# Samodzielny Publiczny Szpital Wojewódzki Im. Papieża Jana Pawła II w Zamościu

AG.ZP.3320.38.07404.20

Dotyczy: Wyjaśnienia treści SIWZ.

**Pytanie 50 dot. zadania 11.**

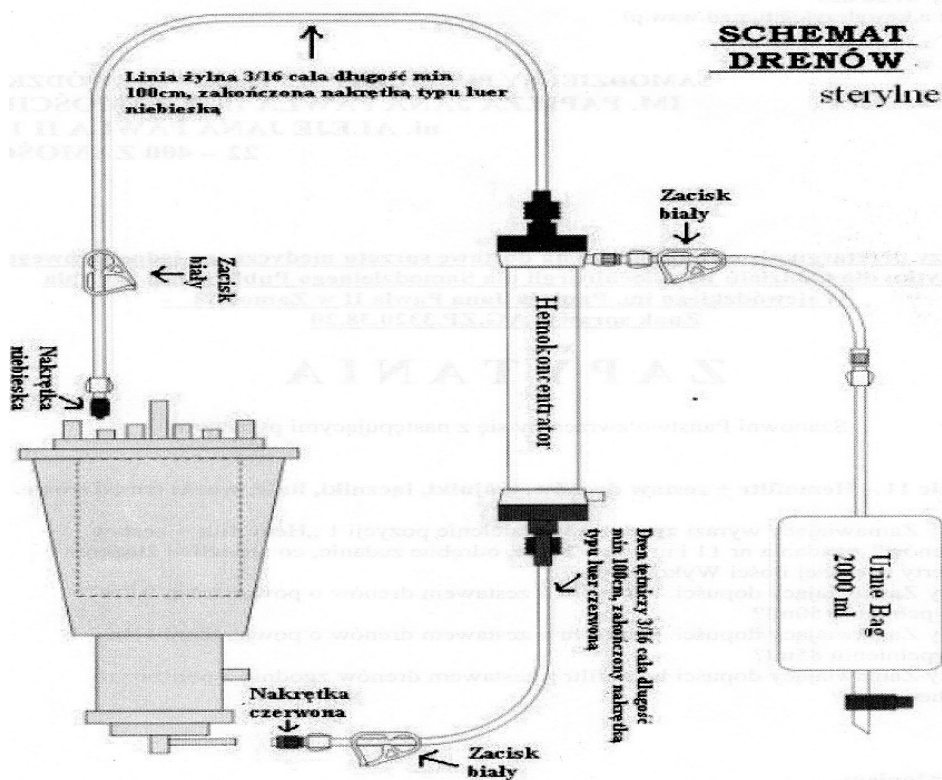
„Czy Zamawiający dopuści hemofiltr z zestawem drenów zgodnie z poniższym schematem?”

Wiążące są zapisy SIWZ.

**Pytanie 53 dot. zadania 11.**

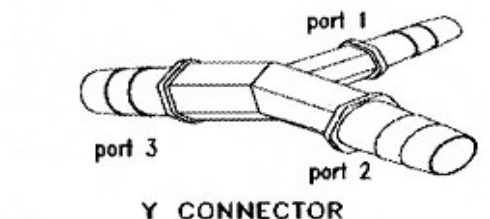
„Wykonawca posiada w swojej ofercie trójniki do zadania nr 11, o następującej konfiguracji portów:

Czy Zamawiający wyrazi zgodę na zaoferowanie trójników o konfiguracji:

- $3/8 \times 1/2 \times 1/2$ , zamiast  $1/2 \times 1/2 \times 3/8$  oraz  $1/2 \times 3/8 \times 1/2$  (razem 50 + 50 sztuk, zgodnie ze specyfikacją),
- $1/4 \times 3/8 \times 1/4$  lub  $1/4 \times 1/4 \times 3/8$ , zamiast  $3/8 \times 1/4 \times 1/4$ ?

Prosimy o wyrażenie zgody. Producent oferuje tylko wymienione wyżej konfiguracje”.

Tak.
